Information Technique

Appareils montés en cascade avec Tableau de commande DIEMATIC Evolution :

C140, PFC 45-120, AMC 45-115, HPI-M HPI-S (Export)

Compatibilité des cartes - Dépannage

Marquage sur l'étiquette :
SCB-10_E – SW : 01.04

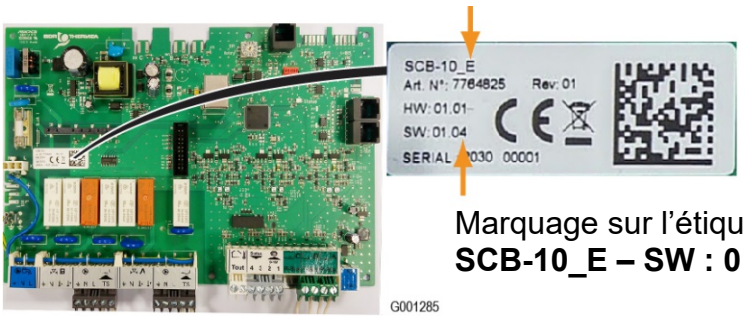
Remplacer toutes les cartes **SCB-10 ancienne version** par la nouvelle version **SCB-10-E**, disponible en pièces de rechange sous la référence :
7764825 Carte électronique SCB-10_E (SW 1.04).
